Opinia Nr 009193

Pracowników przeprowadzonych oględzin - ekspertyzy urządzeń grzewczo-kominowych

w budynku przy ul. Monte Cassino nr 4/1 w Walbrzychu

B.O.K. Biały Kamień

SEKCE ORIENTAČNÍ

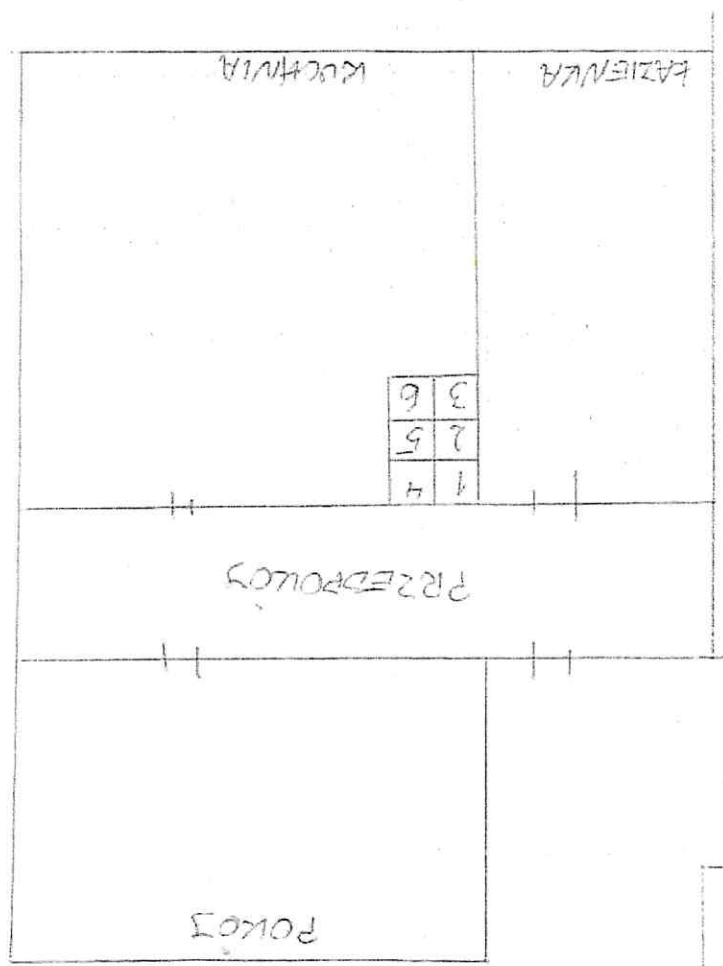
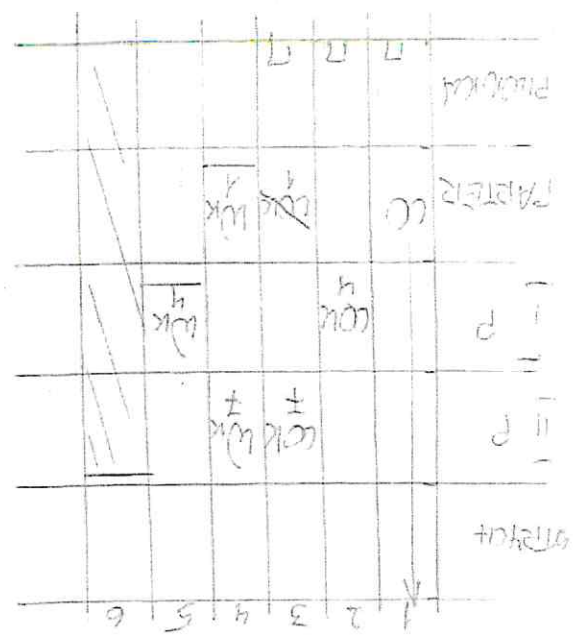
1. Przewód kominowy nr. 1 można przeznaczyć dla pieca CO oraz lub po zamontowaniu wkładu spalniczego do podłączenia CO gaz dla którego wymaga powietrza wykonanie z boku budynku. Do likwidacji pieca CO oraz z przewodu nr. 3.
2. Wentylacja wyprowadza kuchenki istniejące w przewodzie nr. 4. Wentylacje wyprowadza kuchenki wykonanie z boku budynku przepięt - projekt.
3. Dla prawidłowego funkcjonowania urządzeń kominowych zapewnić należy napływ powietrza z zewnętrz poprzez wydrenowanie nasadzenia.
